# VKM 16101

Teknisk Bulletin - Februar 2007

Renault / Volvo / Opel-Vauxhall (Renault-motorer)

Forskelle i design (skivediameter)

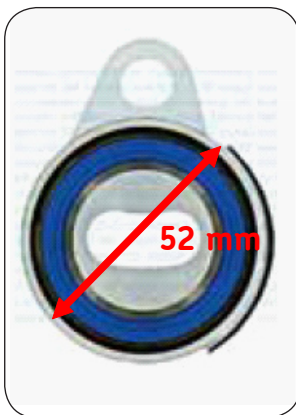
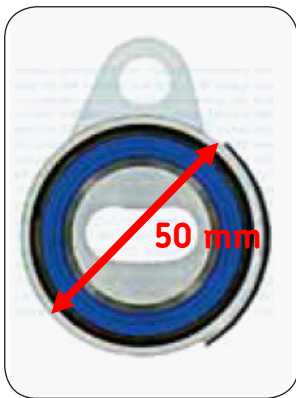
Tidligere har der været to tilgængelige designs til denne manuelle remstrammer: En med en 50 mm skive og en ældre med en 52 mm skive. I dag er visse modeller muligvis stadig udstyret med den gamle 52 mm skive, men det er ikke noget problem at reparere dem med den nye 50 mm skive.

Der er ikke foretaget ændringer af hverken anvendelsesformål eller originaldelenes numre.
